Modifikation des Schwungrads / Flywheel modification / Modification du volants moteur / Modificación del volante del motor

Art.-Nr. 1882 600 116

Abb. 1: Schwungrad / Flywheel / Volant Moteur/ Volante del motor

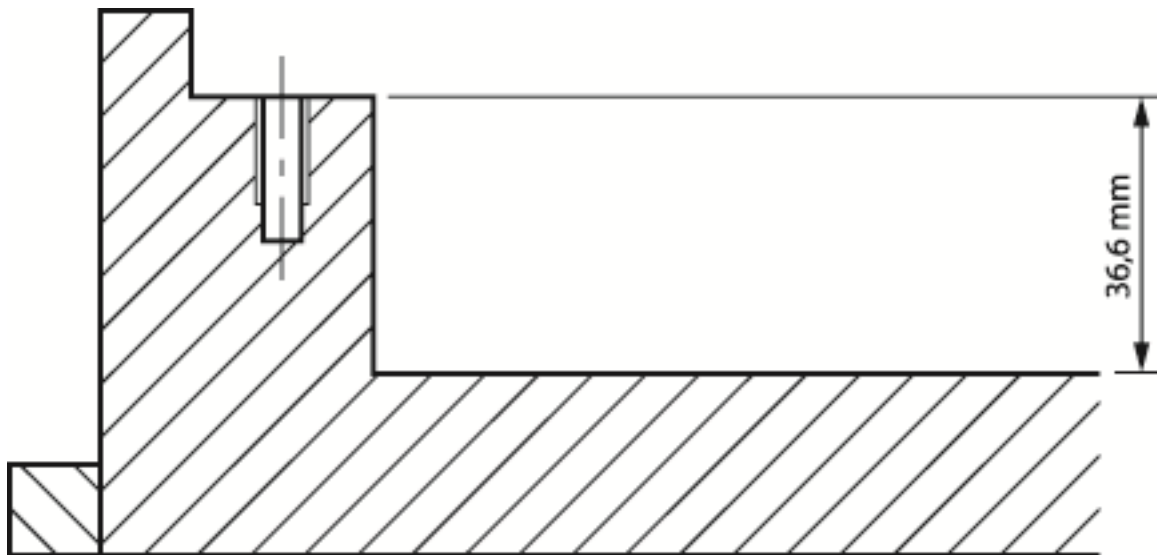
Die innere Vertiefung des Schwungrads muss auf eine Tiefe von 36,6 mm nachgearbeitet werden (Abb.1).

The flywheel's inner recess must be refinished to a depth of 36.6 mm (Abb.1).

La gorge intérieure du volant moteur doit être modifiée pour obtenir une profondeur de 36,6 mm (Abb.1).

La cavidad interior del volante del motor debe rectificarse para obtener una profundidad de 36,6 mm (Abb.1).
